Keuringsverslag van een elektrische laagspanning- en zeer lage spanningsinstallatie

NIET CONFORM

Straatnaam Melkoudensteenweg
Huisnummer 37
Busnummer -
Postcode 2590
Gemeente BERLAAR
Land België

Controlebezoek van een oude huishoudelijke elektrische installatie van een wooneenheid bij verkoop op vraag van de verkoper volgens (KB 08/09/2019) - AREI Boek 1- 8.4.2. en 8.2.1. en 4.2.4.3.

Afbeelding schakel- en verdeelbord:

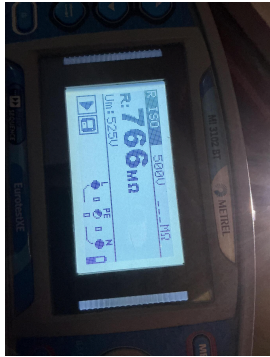
- I6.01 De differentieelschakelaar aan het begin van de huishoudelijke installatie is niet verzegelbaar. (Boek 1 Onderafdeling 4.2.4.3.)
- I6.04 Een differentieelstroombeschermingsinrichting met een gevoeligheid van 30mA is te plaatsen voor installaties van badkamer, wasmachine, vaatwas, droogkast en/of gelijkaardige toestellen. Deze dient ondergeschikt te zijn aan de hoofddifferentieelstroombeschermingsinrichting (Boek 1 Onderafdeling 7.1.4.3. en 4.2.4.3.)

- I6.06 De differentieelstroombeschermingsinrichtingen die worden geplaatst in huishoudelijke installaties zijn ten minste van het type A. Een differentieelstroombeschermingsinrichtingen van het type AC is niet toegelaten. (Boek 1 Onderafdeling 5.3.5.3.)

- I7.08 De geplaatste vermogensschakelaars mogen niet gebruikt worden in huishoudelijke installaties. (Boek 1 Onderafdeling 5.3.5.5.e.)
- I8.05 Verboden om de geel/groene geleider te gebruiken als actieve geleider. (Boek 1 Onderafdeling 5.1.6.2.)
